Nr sprawy KP-272-PNK-10/2024

WYJAŚNIENIA I ZMIANA TREŚCI SWZ nr 1

Zamawiający: Politechnika Lubelska, działając na podstawie art. 135 ust. 1 i 2 oraz art. 137 ust. 1, 2 i 4 ustawy Pzp, w postępowaniu o udzielenie zamówienia publicznego w trybie przetargu nieograniczonego o wartości zamówienia przekraczającej progi unijne, o jakich stanowi art. 3 ustawy z dnia 11 września 2019 r. - Prawo zamówień publicznych (Dz. U. z 2023 r. poz. 1605 z późn. zm.) zwaną dalej ustawą Pzp pn.: **Dostawa, montaż i ustawienie fabrycznie nowych mebli na wyposażenie Domu Studenckiego nr 1 Politechniki Lubelskiej**, dokonuje wyjaśnień i zmiany treści SWZ:

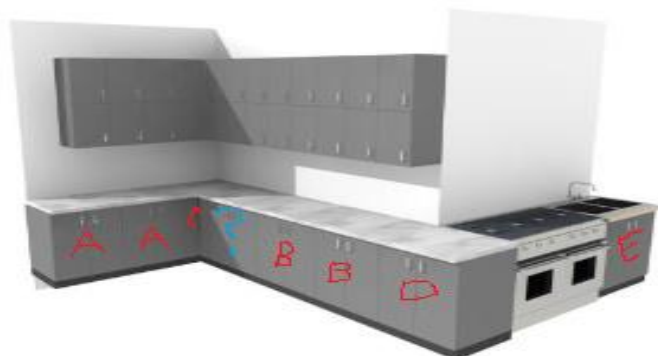
- 1) Pozycja nr 47 – Prosimy Zamawiającego o przeanalizowanie czy wymiary formatek są poprawne, według rysunku poglądowego boki powinny być niższe niż cała obudowa lub wymiary powinny być: 1750x1000 (1 sztuk), 1750x**300** (1sztuka), **500**x1000 (2 sztuki) .
- 2) Pozycja nr 46 – Nie istnieje na rynku zlew nakładany o szerokości 900 mm.
- 3) Pozycja nr 46 – Prosimy Zamawiającego o przeanalizowane ilości szafek oraz ich wymiary, prosimy o zwrócenie szczególnej uwagi na: szafka narożna 68x68 – taki wymiar szafki sprawi że jej drzwiczki będą mieć szerokość ok 10 cm, więc dostęp do wnętrza szafki będzie niemożliwy

oraz ilości szafek dolnych opisanych, nie zgadza się z ilością szafek która widnieje na wizualizacji:

- a) Szafka dwudrzwiowa – : 57/86/55 – szt. 2
- b) Szafka dwudrzwiowa – : 70/86/55 – szt. 2
- c) Szafka narożna – : 68/68/86/55 – szt. 1
- d) Szafka dwudrzwiowa – : 62/86/60 – szt. 1
- e) Szafka zlewozmywakowa dwudrzwiowa: 90/86/55 – szt. 1
